改善箇所説明図

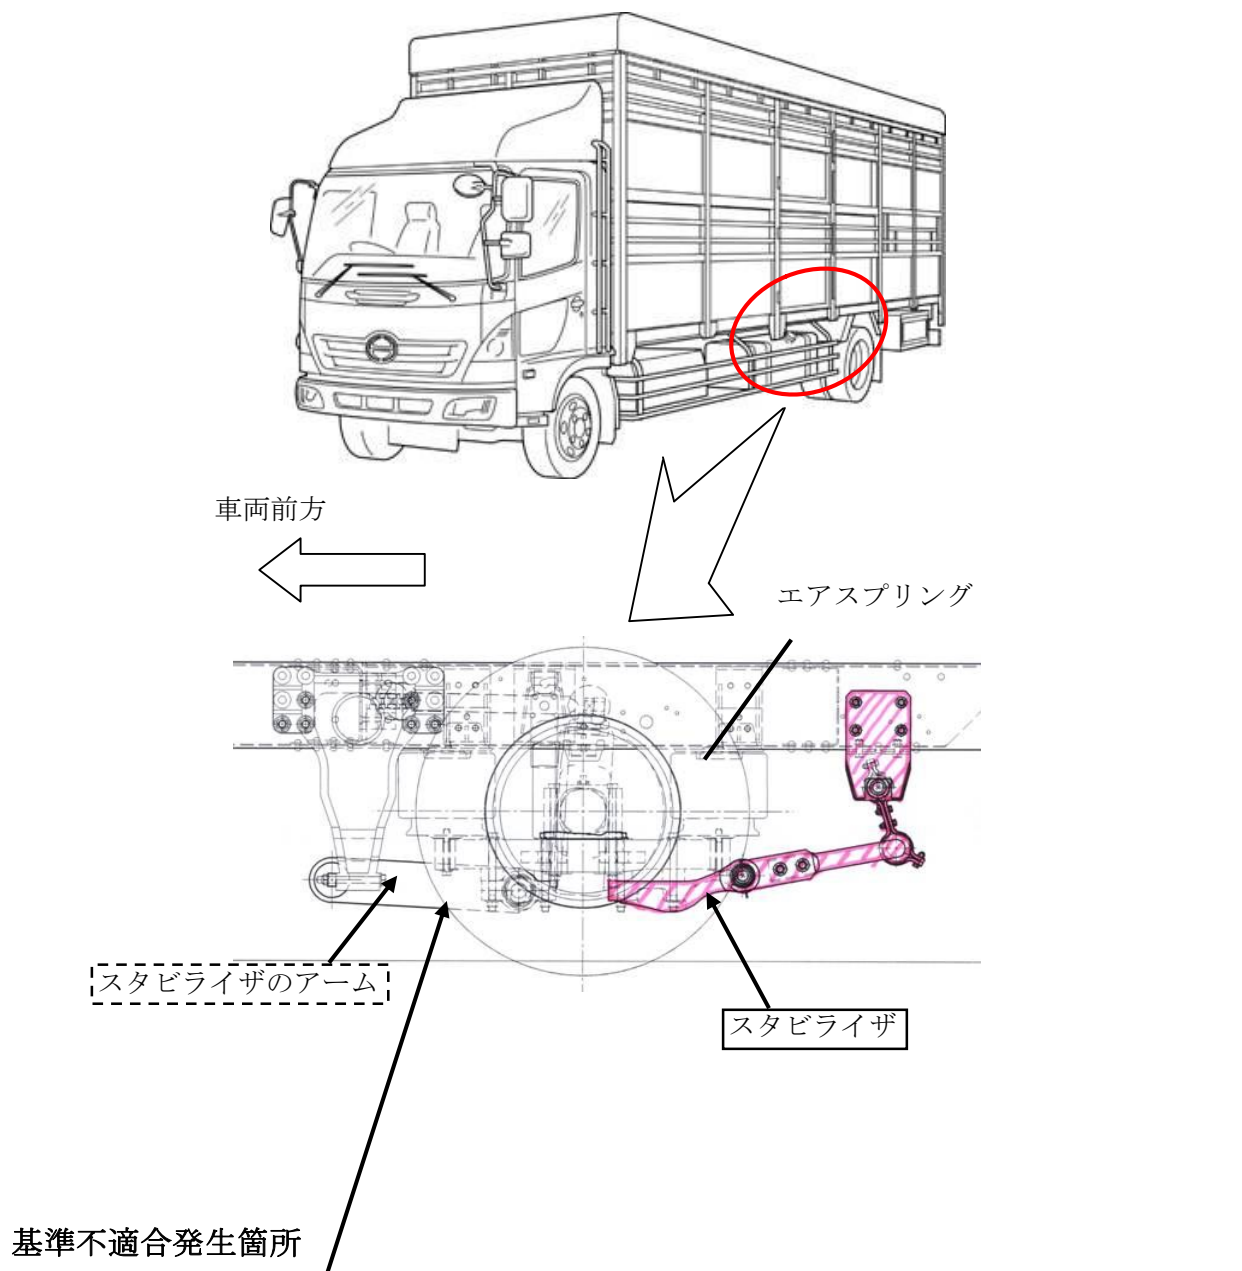
重心が高い車両において、後軸エアサスペンションのスタビライザのアームの強度が不足しているため、ローリングを繰り返すと、当該アームに亀裂が発生する可能性がある。そのため、そのまま使用を続けると、最悪の場合、当該アームが折損し、走行が不安定になるおそれがある。

全車両、あらたに後軸にスタビライザを追加するとともに、既存のスタビライザを新品に交換する。

注： は追加する部品、 は交換する部品を示す。
